Comune di <b>MALONNO (BS)</b>	Numero <b>3</b>	Data <b>21 luglio 2015</b>
--	----------------------------------	--------------------	-------------------------------

## DECRETO DEL COMMISSARIO AD ACTA CON POTERI DI CONSIGLIO COMUNALE

- OGGETTO: 1 - APPROVAZIONE DEGLI ADEGUAMENTI DEL P.G.T. AL PARERE DEGLI ENTI E DELLE MODIFICHE DEL P.G.T. IN RECEPIMENTO DELLE CONTRODEDUZIONI ALLE OSSERVAZIONI
- 2 - APPROVAZIONE DEFINITIVA DEL PIANO DI GOVERNO DEL TERRITORIO - P.G.T., ADEGUATO AI PARERI DEGLI ENTI E MODIFICATO IN RECEPIMENTO DELLE CONTRODEDUZIONI ALLE OSSERVAZIONI AI SENSI DELLA L.R. N°. 12/2005 e s.m.i. - PROVVEDIMENTI

### 5.3 Verifica dimensionamento di Piano, art. 80 della Normativa del PTCP:

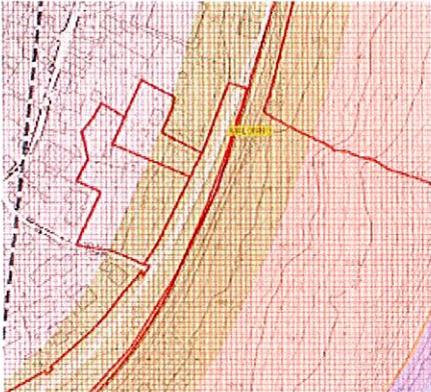
Il calcolo della potenzialità edificatoria residenziale, nuovi abitanti teorici, prevista dal PGT, ottenuta sommando il potenziale degli ambiti di trasformazione previsti è pari a circa 471 abitanti, pertanto, confrontando la crescita della popolazione che si è registrata nell'ultimo decennio pari a circa 54 abitanti, con i dati previsionali forniti dal Comune, il peso insediativo risulta sovradimensionato.
